Bomenbestand van Huize Cattenbroeck grotendeels verloren...

Notitie augustus 2007 door Mirjam van Kouwen.

Voor: Gemeente Zeist, projectontwikkelaar, (nieuwe) bewoners en achterban.

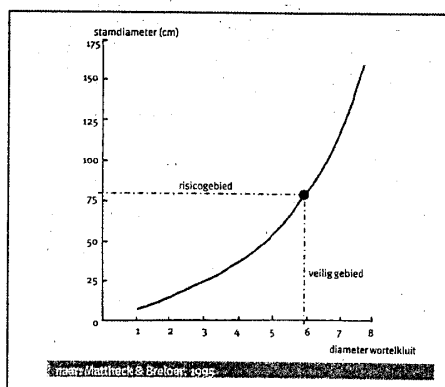
De enige bomen die nog een kans maken zijn de beeldbepalende Paardenkastanjes en Lindes aan de wegzijde. De bomen hebben een beeldbepalende waarde voor de gehele straat en wijk.

Figuur 3 Windworpdigram

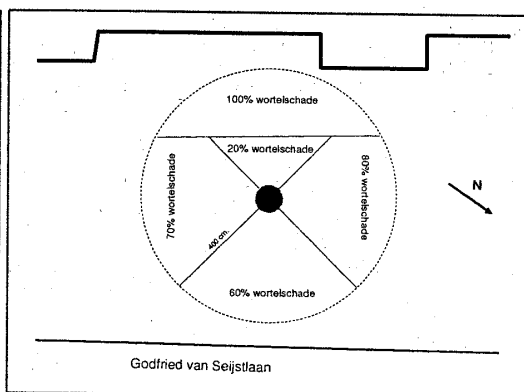
Wij verwachten dat de conditie van de Beuk naar aanleiding van de uitgevoerde werkzaamheden binnen een periode van 2 jaar ernstig zal verminderen. Het regeneratievermogen van een Beuk van deze leeftijd is dermate klein dat wij verwachten dat de Beuk vervolgens binnen een periode van 5 jaar, als gevolg van de uitgevoerde werkzaamheden, volledig zal afsterven. Het uitvoeren van boomverzorgingsmaatregelen, als het verbeteren van de groeiplaatsomstandigheden, hebben hierop geen positieve invloed meer.

Verder vermeldt het rapport een mogelijk verhoogd risico voor windworp vanwege de grote hoeveelheid verwijderde stabiliteitswortels. Er wordt geadviseerd om dit risico met een aanvullend onderzoek met behulp van de trekproefmethode te bepalen.

De solitaire Beuk aan de voorzijde van gebouw ziet er nu nog gezond uit, maar schijn bedriegt. Een trekproef is noodzakelijk.
